**AVIS RELATIF À LA PROTECTION
CONTRE LES EVENTUELS EFFETS NOCIFS ET NUISANCES
PROVOQUÉS PAR LES RAYONNEMENTS NON IONISANTS
GÉNÉRÉS PAR DES ANTENNES ÉMETTRICES STATIONNAIRES**

Commune : VILLERS-LA-VILLE - Exploitant : ORANGE

**Référence exploitant : 151W1_1 & 32151W1_1 & 42151W1_1 &
52151W1_1**

Rapport n° 1880 / 2025

Figure 1 : Vue en plan des lieux de séjour et des points de contrôle

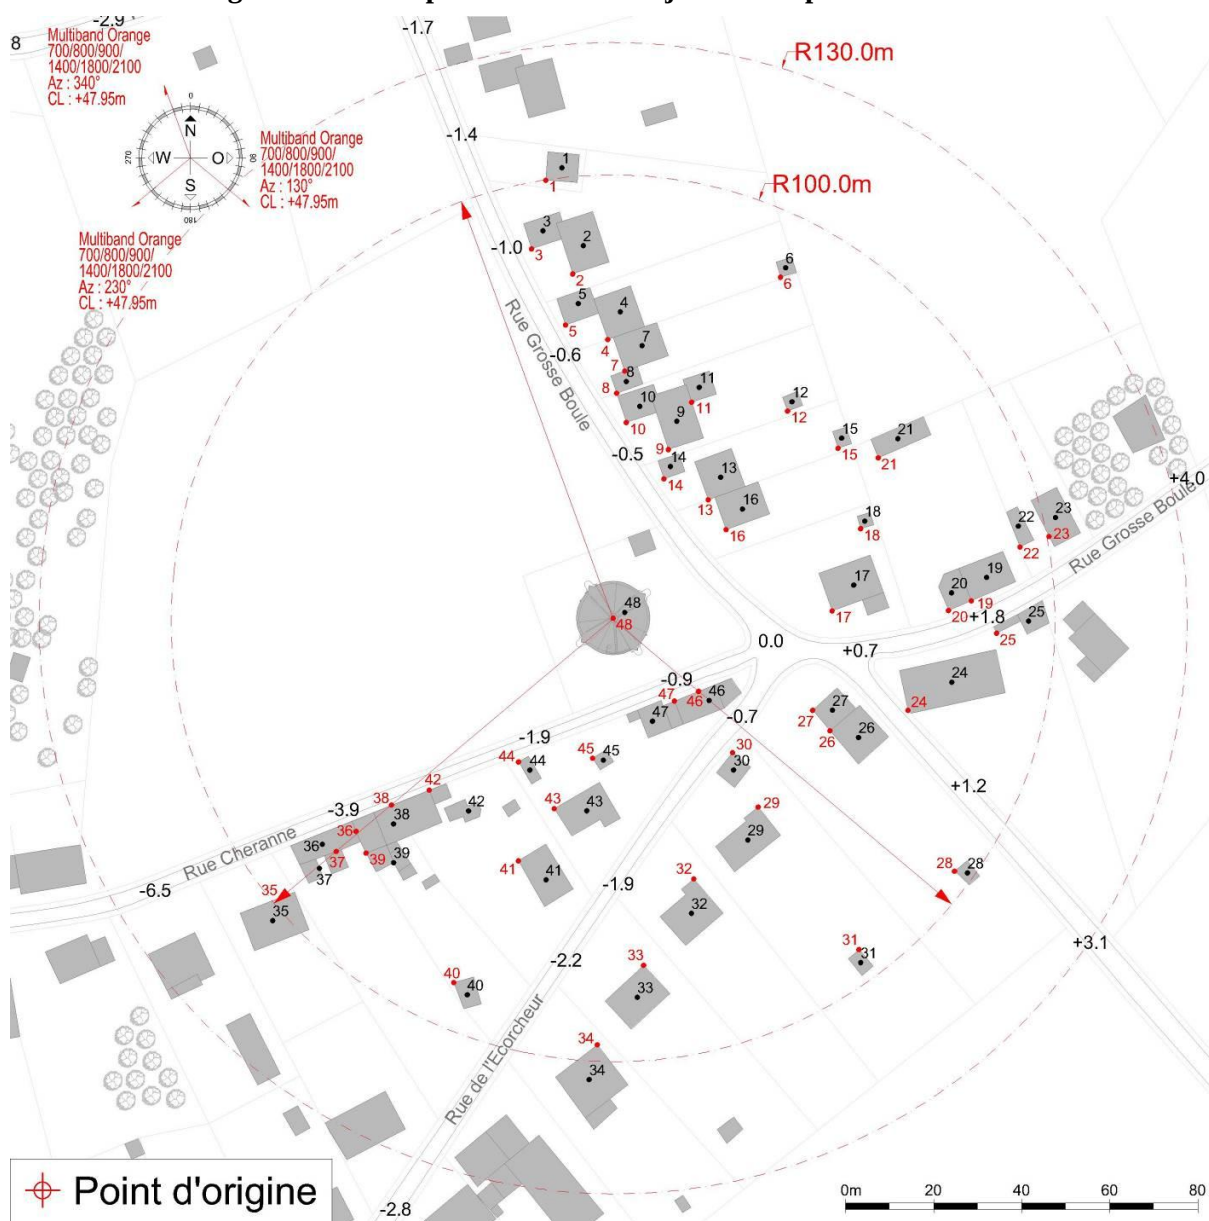
Les fréquences d'émission, la puissance rayonnée par chacune des antennes et leur gain permettent de déterminer le rayon de la zone à analyser. Tout dépassement de la limite par installation est exclu en dehors de cette zone. Le tableau 2 reprend les 35 LS² pour lesquels l'indice d'exposition est le plus élevé. Les différentes colonnes indiquent :

- le numéro du point de contrôle repris sur un des plans de la figure 1;
- le numéro du LS dans lequel se trouve le point de contrôle de la 1^{ère} colonne ;
- l'atténuation d'obstacle prise en compte pour le calcul de l'indice d'exposition dans le LS ;
- le résultat du calcul de l'indice d'exposition.

En ce qui concerne les antennes de l'installation mentionnées dans le tableau 1, la distance maximale à laquelle la limite pourrait être atteinte, à l'extérieur, est égale à 76,5 m. S'il n'y a pas de LS à une distance inférieure, les antennes respectent forcément la limite d'immission.

Dans le cas des LS situés à l'intérieur des bâtiments, une atténuation d'obstacle est prise en compte et il en résulte que la distance maximale à laquelle la limite pourrait être atteinte se réduit à 54,4 m.

Figure 2 : Vue en plan des installations d'antennes dans un rayon de 300 mètres autour de l'installation faisant l'objet de la demande d'avis

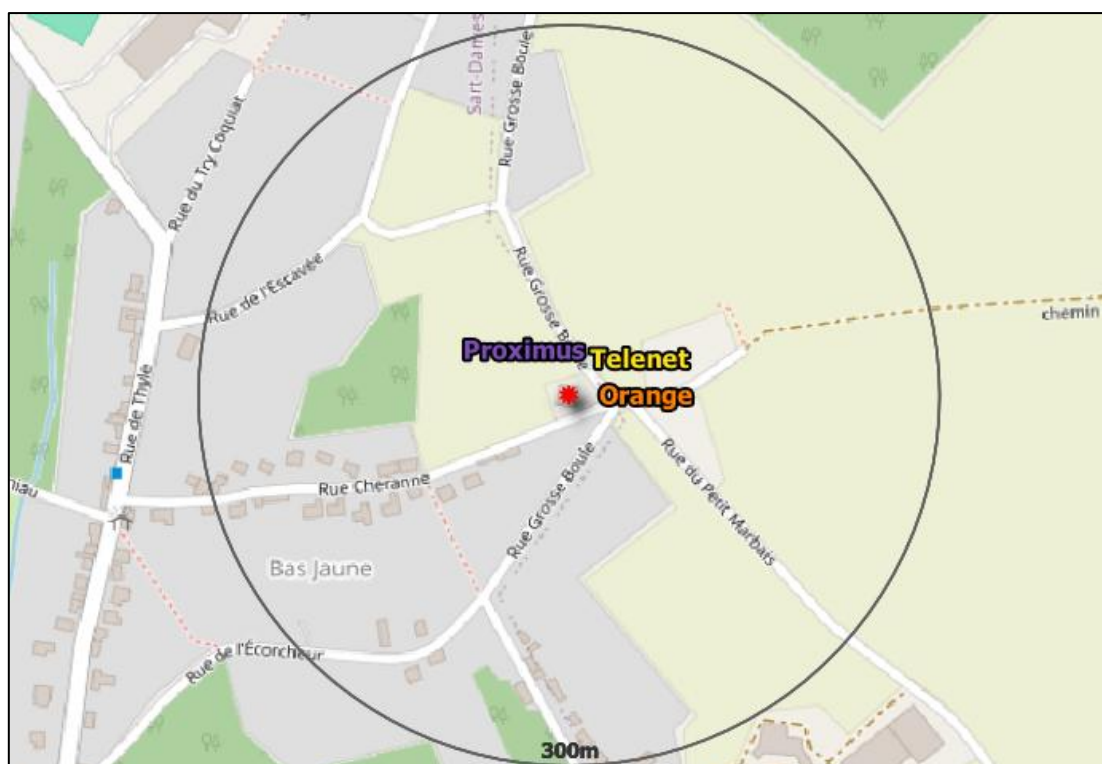
Le plan en projection verticale de la figure 2 indique la localisation des installations d'antennes émettrices stationnaires visées par le décret et situées dans un rayon de 300 mètres autour de l'installation référencée dans le paragraphe 2 et localisée au centre du cercle. Les données de localisation de ces antennes et les avis correspondant sont accessibles via le cadastre en ligne des antennes émettrices stationnaires⁸. Les installations prises en compte dans l'évaluation du respect de la limite cumulative sont les installations d'antennes émettrices déclarées en service par l'exploitant à la date du présent avis, à l'exception de l'installation référencée dans le paragraphe 2 et éventuellement d'autres installations ayant fait l'objet d'une demande d'avis à la même date et qui sont situées à l'intérieur de la zone de 300 mètres de rayon.

- a) il y a au plus 4 installations d'antennes émettrices stationnaires présentes dans la zone d'évaluation de 300 mètres de rayon représentée dans la figure 2, y inclus l'installation référencée dans le paragraphe 2 : la limite cumulative définie à l'article 4, §2 du décret est nécessairement respectée dans les lieux de séjour à l'intérieur de la zone d'évaluation de 300 mètres de rayon ;

- b) il y a exactement 5 installations d'antennes émettrices stationnaires présentes dans la zone d'évaluation de 300 mètres de rayon représentée dans la figure 2, y inclus l'installation référencée dans le paragraphe 2 et il existe, pour 3 ou 4 de ces installations, un avis attestant le respect de la limite abrogée de 3 V/m : la limite cumulative définie à l'article 4, §2 du décret est nécessairement respectée dans les lieux de séjour à l'intérieur de la zone d'évaluation de 300 mètres de rayon ;

- c) dans tous les autres cas, il a été vérifié que la limite cumulative définie à l'article 4, §2 du décret n'est pas dépassée dans les lieux de séjour sur base du nombre d'installations localisées dans la zone d'évaluation de 300 mètres de rayon représentée dans la figure 2, de leur localisation ainsi que des données inscrites dans la figure 1 et au paragraphe 4 du présent avis et dans les avis attestant le respect de la limite par installation ou de la limite abrogée de 3 V/m relatifs aux autres installations reprises dans la figure 2.

Compte tenu des considérations ci-dessus, il apparaît que l'intensité du rayonnement électromagnétique généré, dans les lieux de séjour situés dans un rayon de 300 mètres autour de l'installation référencée dans le paragraphe 2, par l'ensemble des antennes émettrices stationnaires de l'ensemble des exploitants du même site d'antennes émettrices stationnaires respecte la limite fixée à l'article 4, § 2 du décret.
